**Commission économique pour l'Europe**

**Forum mondial de l'harmonisation  
des Règlements concernant les véhicules**

**Freinage des motocycles :****Règlement ONU n° 78****Proposition de série 05 d'amendements au Règlement ONU  
n° 78 (Freinage des motocycles)****Communication de l'expert de l'Association internationale  
des constructeurs de motocycles\*\***

Modèle B

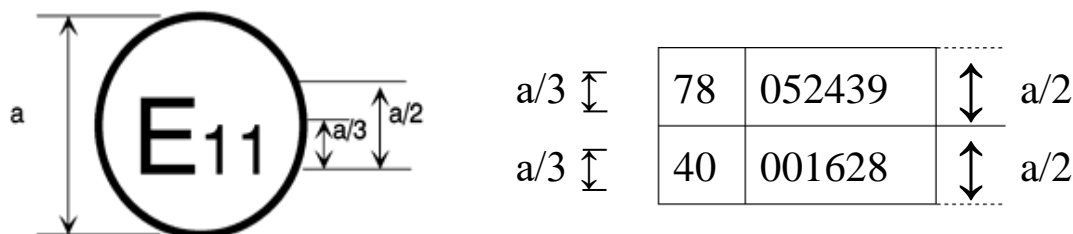
La marque d'homologation ci-dessus, apposée sur un véhicule, indique que le type de ce véhicule a été homologué au Royaume-Uni (E 11), en application des Règlements ONU n°s 78 et 40. Les deux premiers chiffres d'homologation signifient qu'aux dates de

délivrance des homologations respectives, le Règlement ONU n° 78 comprenait la série 04 05 d'amendements et le Règlement ONU n° 40 était toujours sous sa forme initiale. ».
